Vorlagen Nr. 61/025/2015

**Bebauungsplan Nr. 7, 2. Änderung „Neubau Gymnasium“ der Stadt Haan;
Beteiligung gemäß § 4 Absatz 2 Baugesetzbuch (BauGB) und § 29 Absatz 4 Land-
schaftsgesetz NW (LG NW)**

Auszug aus dem BP Nr. 7, 2. Änderung:

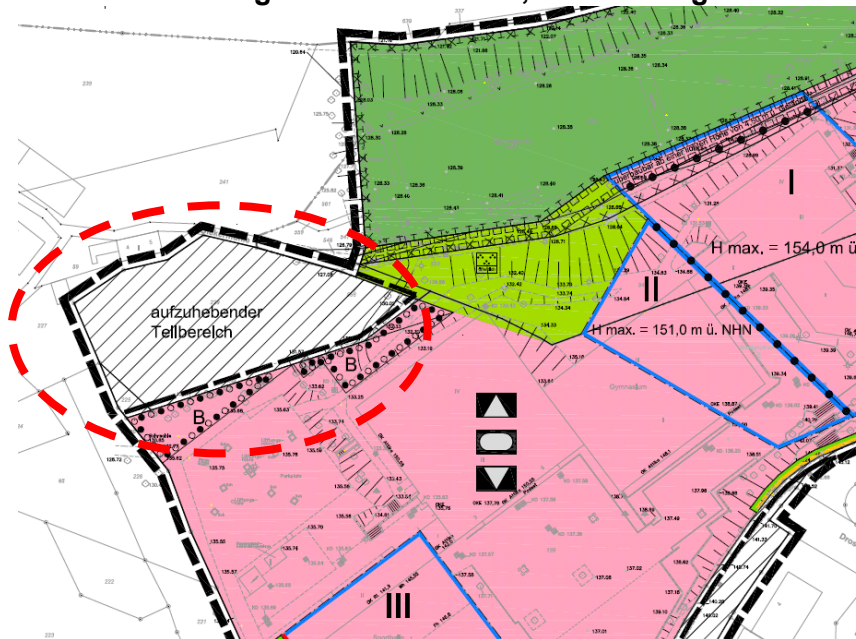
Die widersprechende Darstellung des Landschaftsplanes, also das Entwicklungsziel „Erhaltung“, muss für den Bereich entfallen, auf dem der Bebauungsplan eine bauliche Darstellung festsetzt. Dies ist nur im Bereich des Fahrweges „Horstmannsmühle“ der Fall (siehe Anlage 1, blaue Linie).

Seitens der Unteren Landschaftsbehörde wird empfohlen, das Landschaftsschutzgebiet (siehe Anlage 1, gestrichelte Fläche) weiterhin als solches im Landschaftsplan zu belassen. Es wird darauf hingewiesen, dass sich der Landschaftsplan gemäß § 16 Absatz 1 Landschaftsgesetz NW unbeschadet der baurechtlichen Festsetzungen auch auf Flächen eines Bebauungsplanes erstrecken **kann** (sogenannte Doppeldeckung). In diesem Fall wird die im Landschaftsschutzgebiet liegende Fläche gemäß Bebauungsplan Nr. 7, 2. Änderung, als Kompensationsfläche (Rückbau der Außensportanlage) überplant.

Weiterhin ist zu bemerken, dass der aufzuhebende Teilbereich des Bebauungsplanes Nr. 7 (siehe unten und grün umrandete Fläche in Anlage 1), der einen Waldbestand darstellt, in einem späteren Landschaftsplanänderungsverfahren in diesen einbezogen werden kann.
